Wągrowiec, dnia 21 września 2023 r.

Wyjaśnienie treści oraz modyfikacja Specyfikacji Warunków Zamówienia (dalej: SWZ)

I. W związku z pisemnymi wnioskami Wykonawcy, złożonymi w dniu 18 września br. na stronie prowadzonego postępowania, niniejszym działając w imieniu Zamawiającego, udzielam wyjaśnienia na poniższe zapytanie:

Pytanie 22:

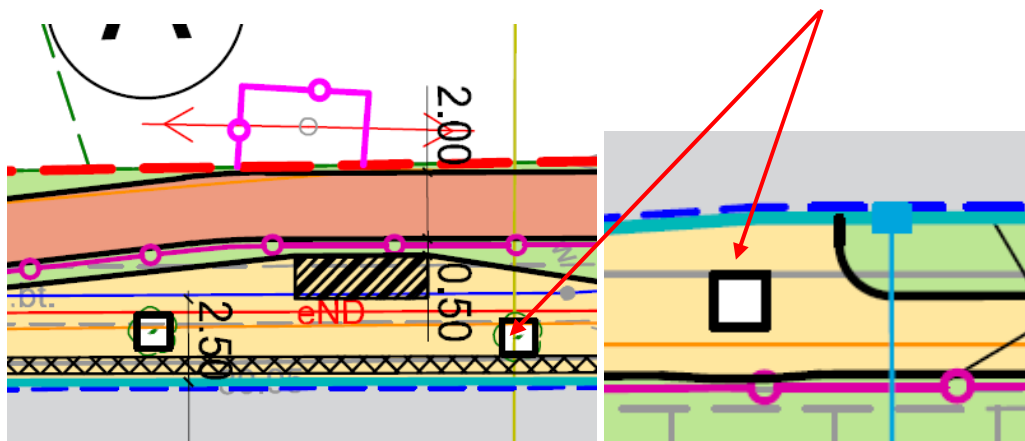
Prosimy o wyjaśnienie co oznaczają zaznaczone na planie sytuacyjnym w km ok. 1+150 kwadraty na drzewach i bez drzew?

Zamawiający wskazuje, że wszystkie przedmiotowe kwadraty dotyczą pozostawionych w nawierzchniach utwardzonych drzew w strefie ochrony konserwatorskiej, na które pomimo próby Zamawiający nie uzyskał zgody na wycinkę.
